リコール届出日:令和3年3月11日

| リコール届出番号                         | 外-3183   | リコール開始日   | 令和3年3月11日 |
| 不具合の部位(部品名)                      | 車体(ボディコンピューター)   |   |           |

## 改善箇所説明図

ボディコンピューター

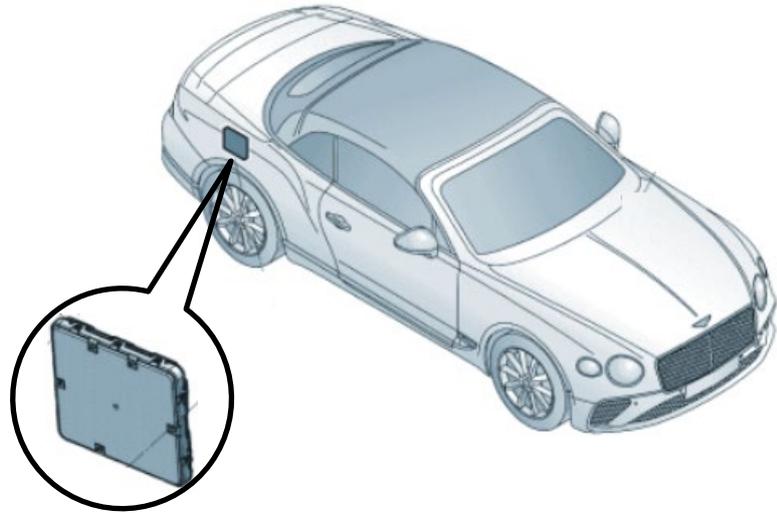
コンバーチブル仕様において、ボディコンピューターのプログラムが不適切なため、リモコンキーでコンバーチブルルーフが開閉できる状態になっている。そのため、車両が見えない場所等からリモコンキーによって当該ルーフの開閉操作をした場合、乗員が当該ルーフに接触し、最悪の場合、挟まれて負傷するおそれがある。

全車両、ボディコンピューターのプログラムを書き換え、リモコンキーによるコンバーチブルルーフ操作機能を無効にし、取扱説明書の該当ページに機能変更後の説明を記載したステッカーを貼り付ける。

トノカバーの右側バンプストップに白色のペイントを塗布し識別とする。
